Nr.				Änderungen				geänd. am				Name				gepr. am				Name			
LINEG				Links-nieder-rheinische				Entwässerungs-Genossenschaft				Entwurf				Grundriss / Schnitte				(mit Versteifungsrahmen)			
KA Rheinhausen				(Ertüchtigung Zwischenpumpen)				Maßstab: 1:50				Fertigung:				Anlage:				Z-Nr.: 130.8002.36.1003			
FB				gemessen				bearbeitet				gezeichnet				geprüft				Maßstab: 1:50			
110				Bau				Alban				Ant. Kies				Fertigung:				Anlage:			
130				Schwabert				Alban				Ant. Kies				Fertigung:				Anlage:			
Z-Nr.: 130.8002.36.1003																				Kamp-Lintfort, den 08.08.2025

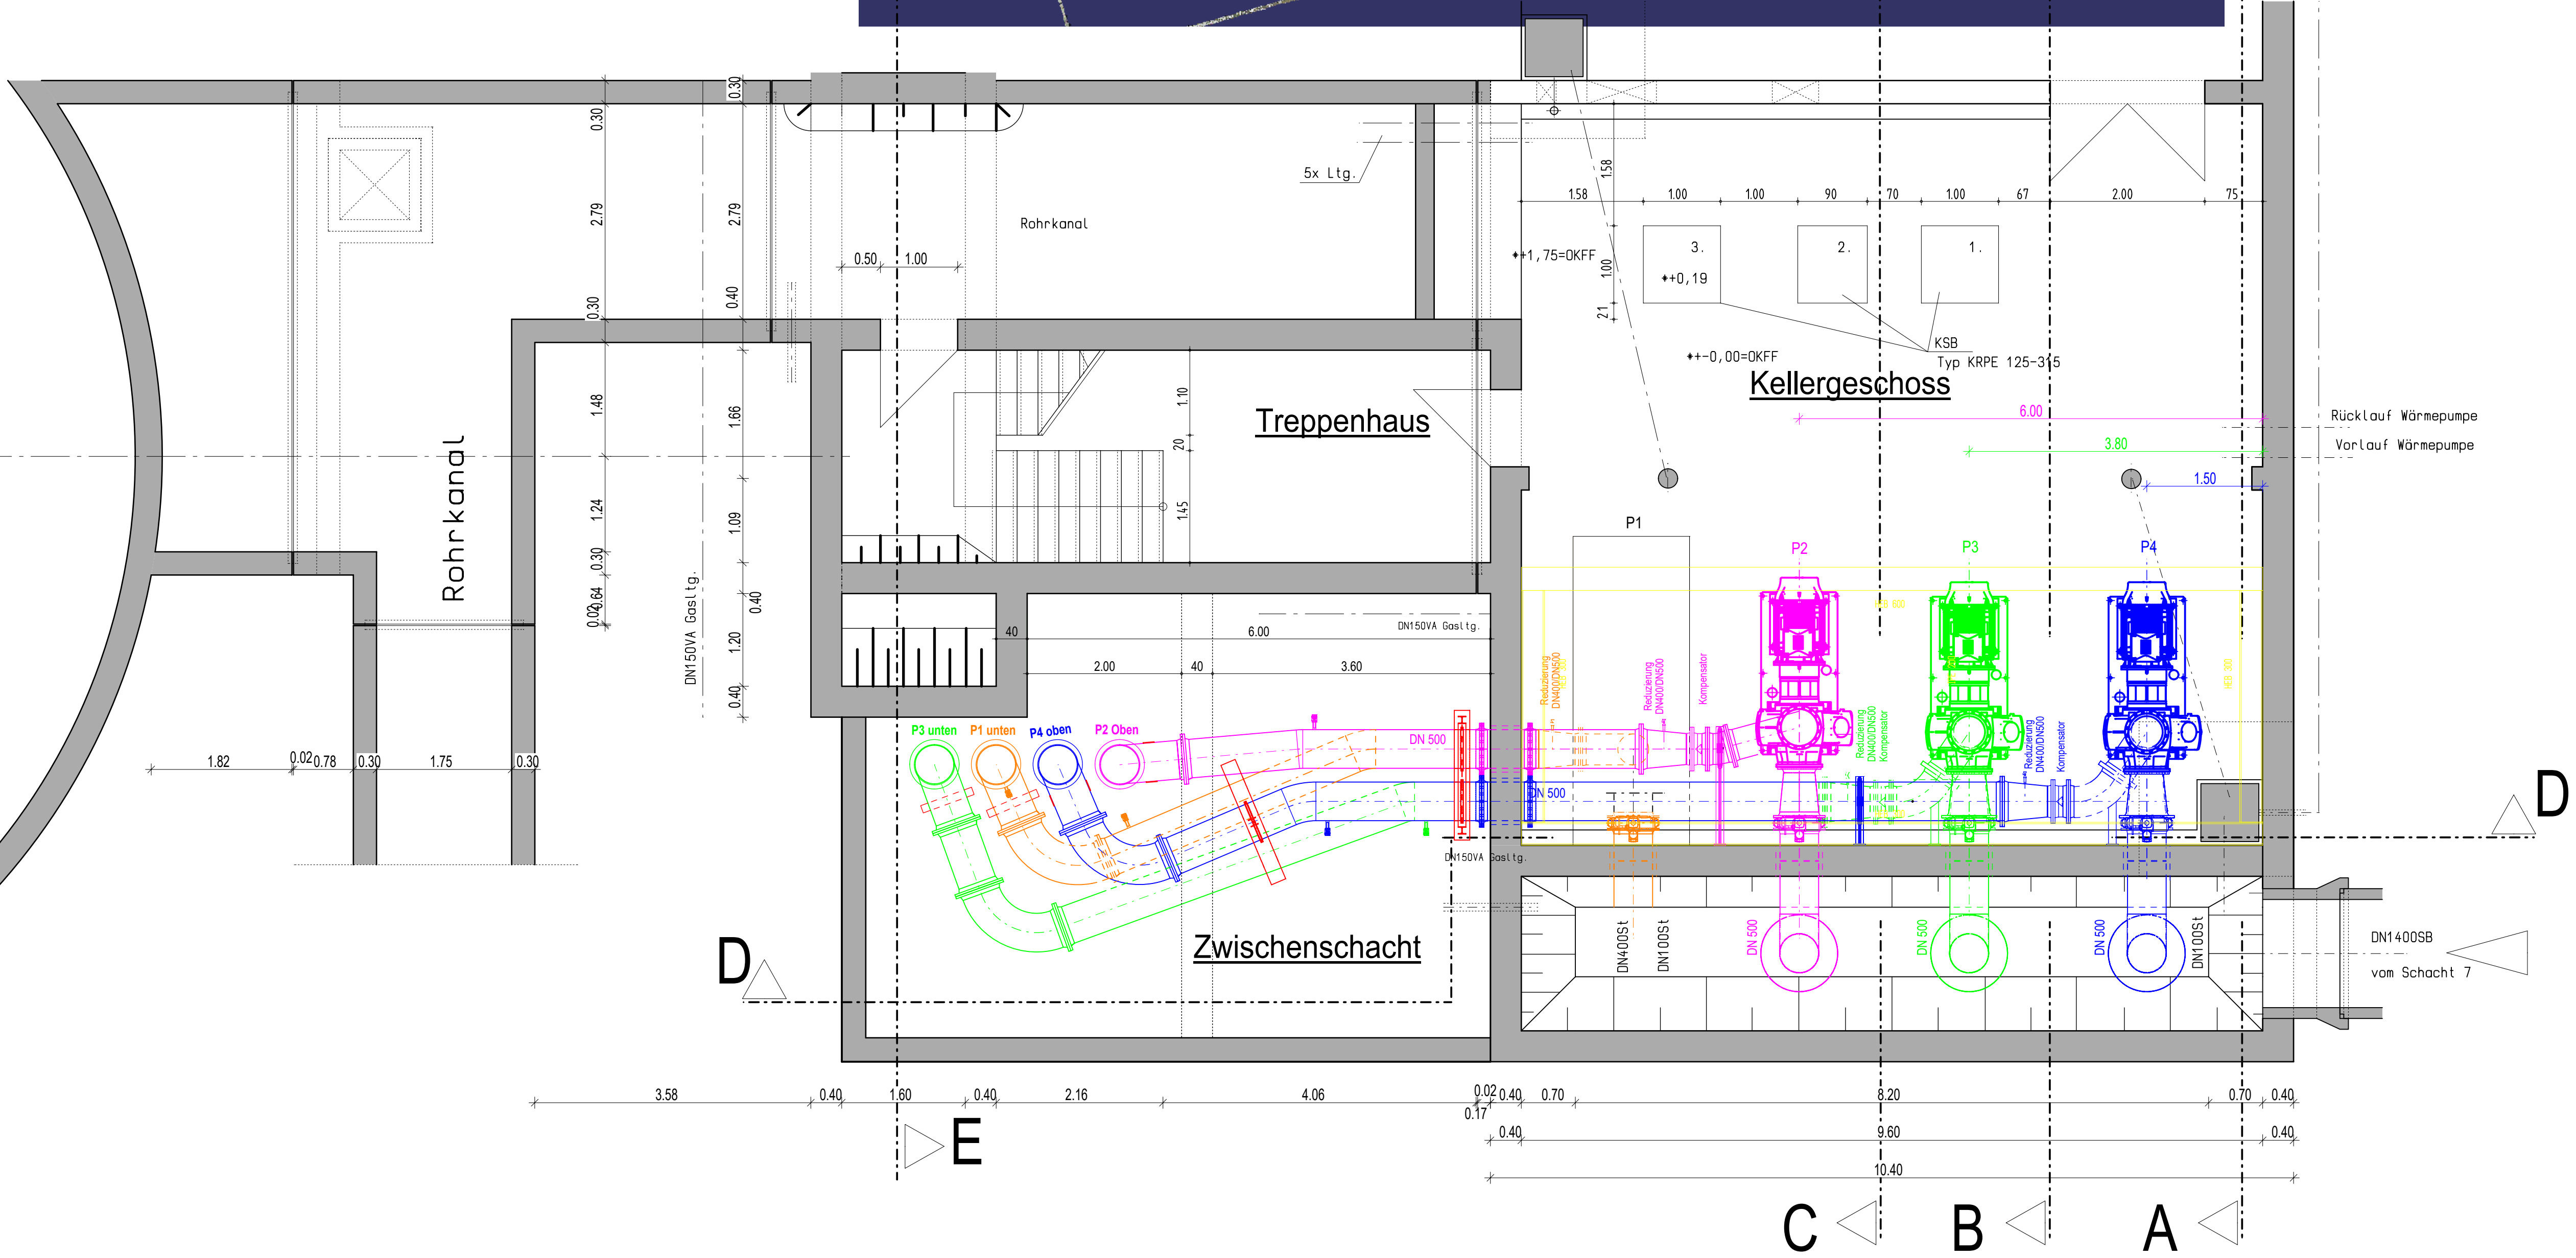
X = Abriss Verrohrung und Pumpen
alt Bestand. Ausser Pumpe 1 bleibt!
